## **Bauleitplanung der Stadt Butzbach, Bebauungsplan "Wohnen am Bahnhof"**

im Auftrag der o.g. Verbände wird zum Bebauungsplan "Wohnen am Bahnhof" Stellung genom-  
men:

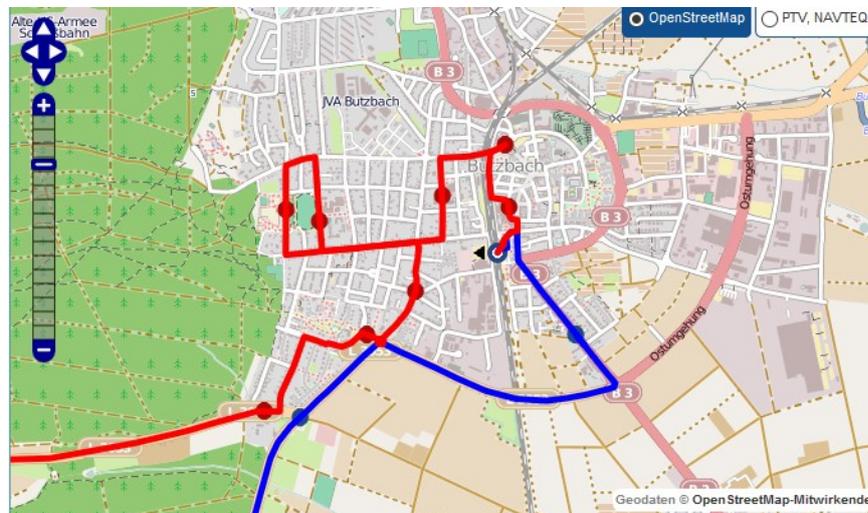
19. Vom Butzbacher Bahnhof bestehen zwischen 05:00 und 09:00 Uhr 12 Verbindungen zum Frankfurter Hauptbahnhof (9 direkt, 3 mit Umsteigen). Aus den Vororten sind jeweils nur 3-6 dieser Verbindungen mit Bussen angebunden. Während des Schülerverkehrs ist die Linienführung der Busse auf diesen ausgerichtet, d.h. es werden zunächst die Schulen am Schrenzerhang angefahren und dann erst der Bahnhof (s. Karte Beispiel: FB 55 aus Richtung Hoch-Weisel).

Für die Pendler verlängert sich dadurch die Busfahrt um bis zu 10 Minuten. Dies ließe sich vermeiden, wenn die Busse im Schülerverkehr zunächst die Westseite des Bahnhofs anfahren würden (z. B. die Linie FB 55 über Hoch-Weiseler Straße, Kaiserstraße und Taunusstraße führen) und dann die Schulen. Dies hätte außerdem den Vorteil, dass mit dem Zug ankommende Schüler eine Möglichkeit hätten, mit dem Bus zur Schule weiter zu fahren. Bevor durch den Bau der Fußgängerbrücke und des Parkdecks auf der Westseite des Bahnhofs für die nächsten Jahre "Fakten" geschaffen werden, sollte diese Möglichkeit zumindest eingehend geprüft werden und die Planung ggf. darauf ausgerichtet werden.
